N 340, vlot en veilig door de Vechtstreek

N 340/N48 Zwolle-Ommen

Brief Waterschap Groot Salland
bijlage 11 van toelichting Provinciaal Inpassingsplan

Zwolle, 11 maart 2011
uw kenmerk:
uw brief van: 2011-01-25
ons kenmerk: Post 2011-2697
behandeld door: H. van Dijk
e-mail: hugo.van.dijk@wgs.nl
onderwerp: Vooroverlegreactie voorontwerp-PIP N 340

Post 2011 - 2697

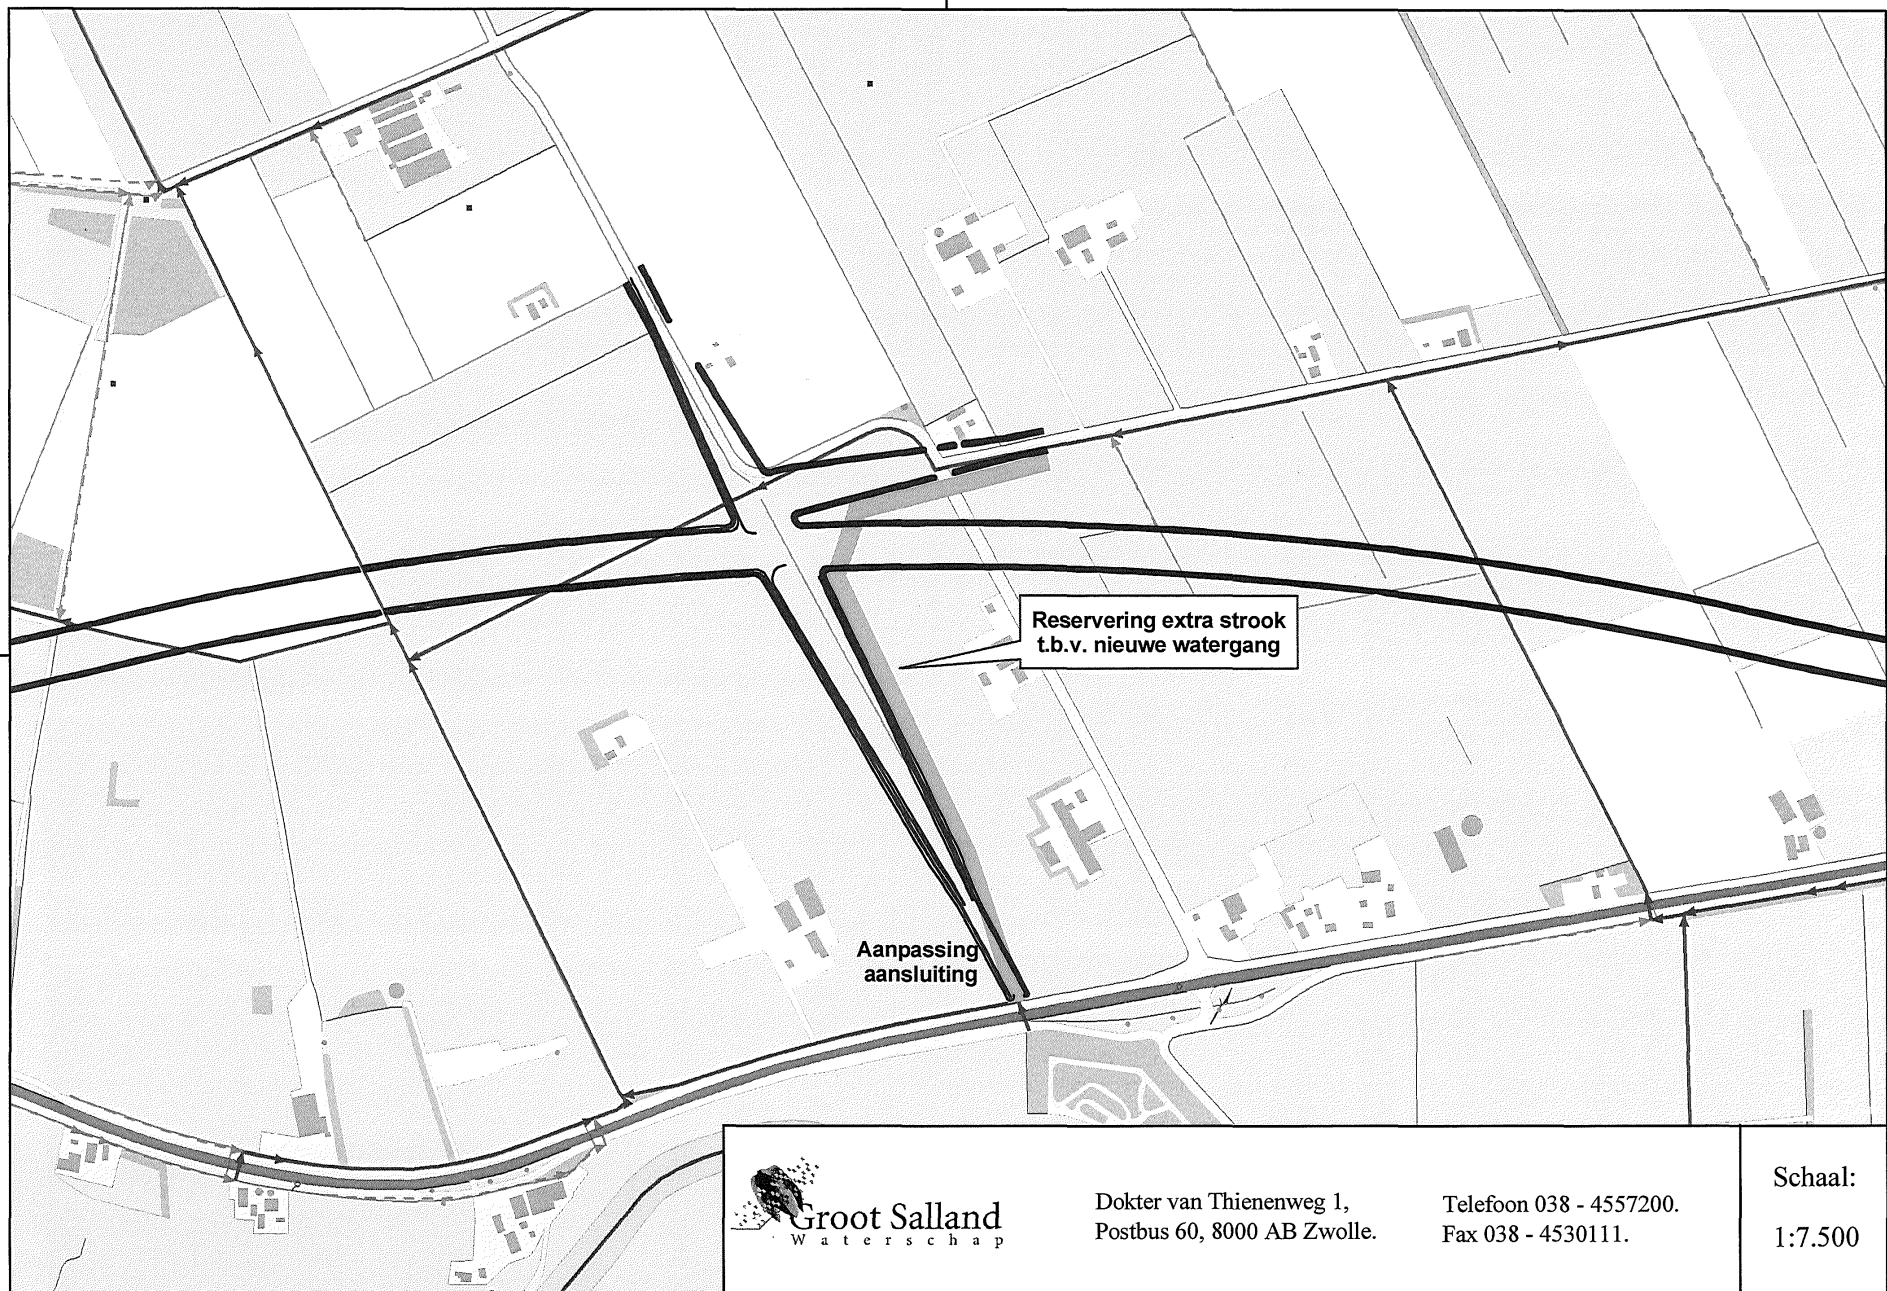
Gezien het bovenstaande verzoeken wij u om een extra strook van 20 meter te reserveren langs de Hessenweg. Daarnaast stellen wij voor om de aansluiting op de bestaande N 340 (ter plaatse van de Bese) te verschuiven in westelijke richting. Hiermee kan het bestaande bosperceel gehandhaafd worden (zie bijgevoegde tekening in de bijlage).

In de bijlage bij deze brief is een kaartje toegevoegd waarop de locatie van deze strook van 20 meter en het verschuiven van het tracé in westelijke richting wordt aangegeven.
